**Commission économique pour l'Europe****Comité des transports intérieurs****Forum mondial de l'harmonisation  
des Règlements concernant les véhicules****164<sup>e</sup> session**

**Proposition de complément 9 à la série 04 d'amendements  
au Règlement n° 44 (Dispositifs de retenue pour enfants)****Communication du Groupe de travail de la sécurité passive\***

Figure 1a

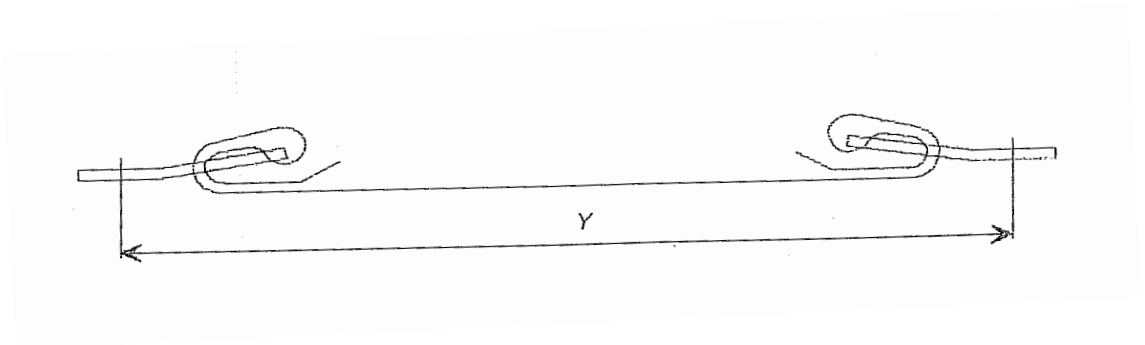
«5. La ceinture à deux points fixe décrite à la figure 1a est composée de...

6. ...La valeur de Y (fig. 1a) est...».

Figure 1, modifier comme suit:

Figure 1b

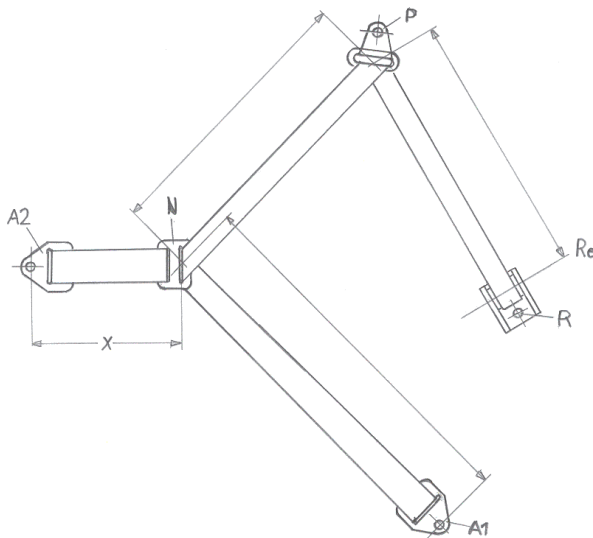
«2. La ceinture trois points à enrouleur comprend les pièces rigides suivantes: un rétracteur (R), un renvoi au montant (P), deux points d'ancrage (A1 et A2) (voir la figure 1b)...

Sur la figure 1b ci-dessous, la valeur de X...».
